2.º REVISÃO DO PLANO DIRETOR MUNICIPAL DE PAREDES

Discussão Pública - Ficha de Ponderação

N.º DO PROCESSO : 125/24DP2RPDM

4. LOCALIZAÇÃO DA PARCELA | LOTE | PROPRIEDADE

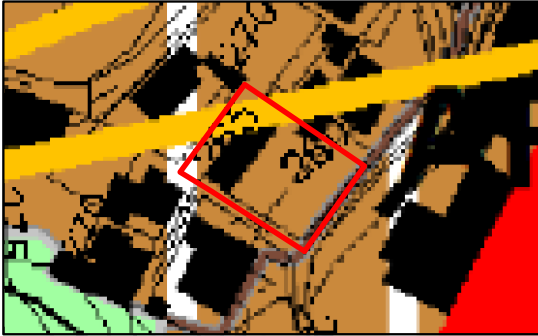
"Solicito que a parcela em destaque, seja classificada como o solo confrontante, Espaço Habitacional Nível III. "

2. O terreno não está urbanizado, embora possua algumas infraestruturas urbanas.
3. A pretensão insere-se em solo urbano na proposta de revisão objeto de discussão pública, visando a alteração da qualificação de espaço de baixa densidade para espaço habitacional - nível III.

4. A área inserida em espaço habitacional - nível III confronta e tem como via habilitante a EN 15, com frente edificada alinhada com as características daquela categoria de espaço. A parcela em apreço situa-se no tardo do espaço habitacional - nível III, numa zona onde dominam as habitações unifamiliares de dois pisos, características das disposições do espaço de baixa densidade, sendo que o local não possui todas as infraestruturas urbanas necessárias para ser integrado em espaço habitacional, nem está prevista a sua provisão.

5. Face ao exposto, considera-se desaconselhável a alteração da qualificação e a integração em espaço habitacional de nível III, pelo que a pretensão não foi acomodada.
